监理工程师通知回复单

工程名称：普洛斯成都新都物流园 1.2MWp 分布式光伏发电项目

编号：YGDY-CDXD-HFD-003

详细内容：整改后照片

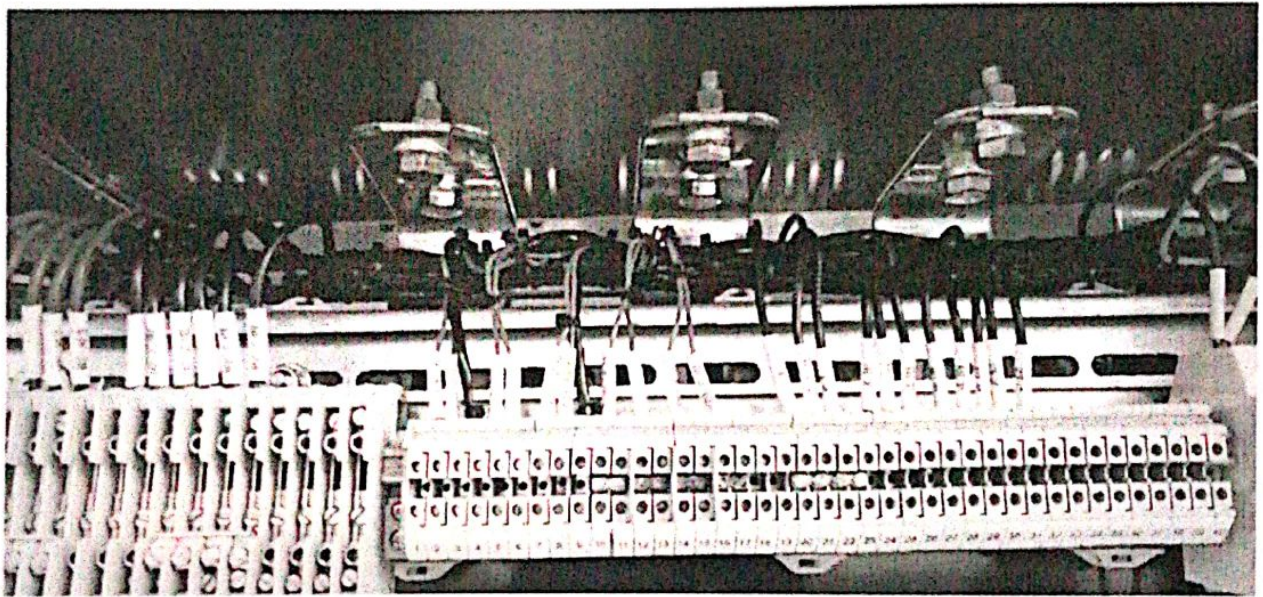
我方接到编号为 CZZH-CDXD-TZD-003 的监理工程师通知后，已按要求完成了 设备缺陷(低压并网柜) 工作(山东泰开现场处理)，现报上，请予以复查。

用胶布包好

详细内容：整改后照片

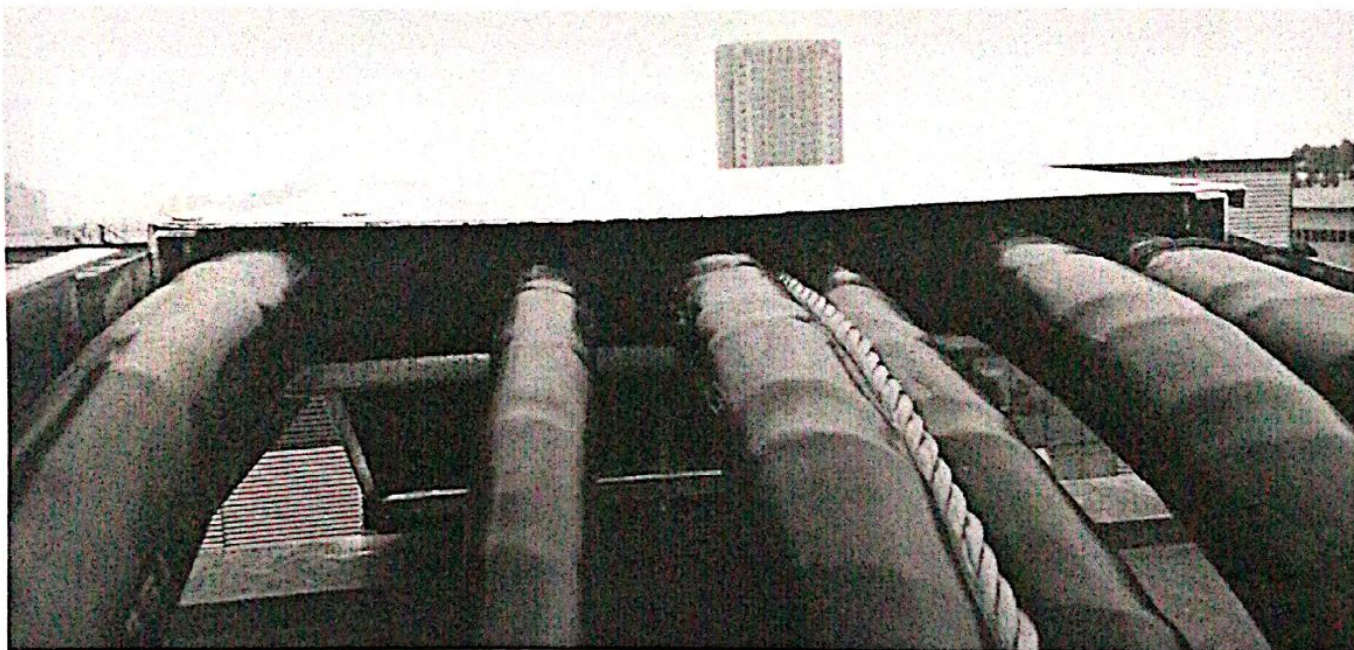
我方接到编号为 CZZH-CDXD-TZD-004 的监理工程师通知后，已按要求完成了 施工质量（屋顶下桥架电缆放线保护问题） 工作（已重新整理电缆位置），现报上，请予以复查。

已将盖板板起

详细内容：整改后照片

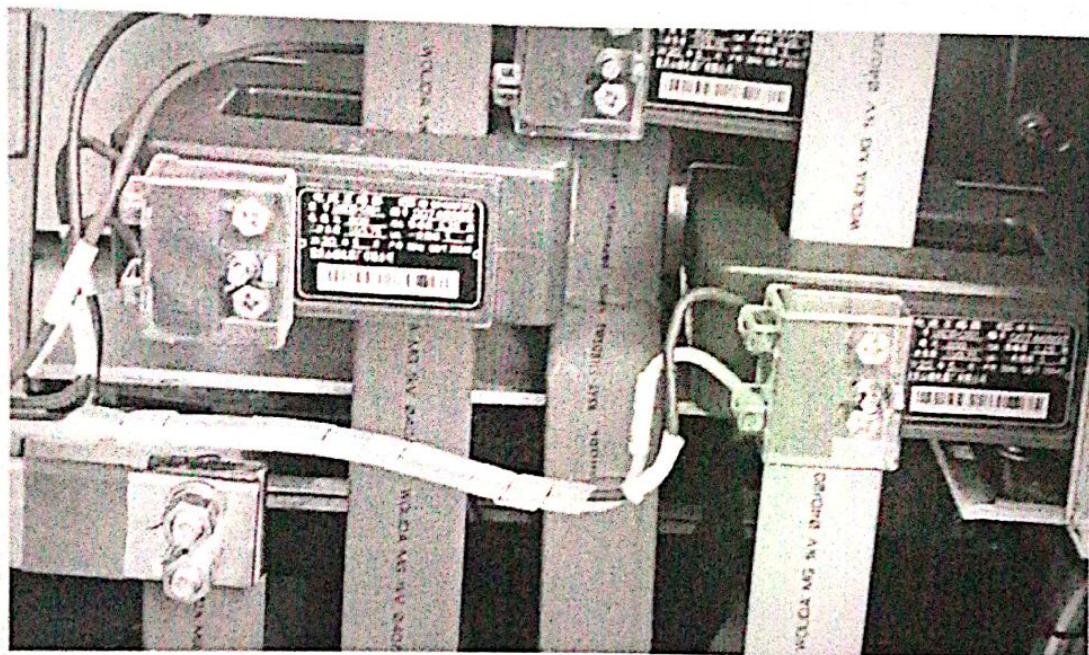
我方接到编号为 CZZH-CDXD-TZD-005 的监理工程师通知后，已按要求完成了 施工质量（低压并网柜内铜排绝缘热缩管破损） 工作（已重新热缩），现报上，请予以复查。

已更换热缩管
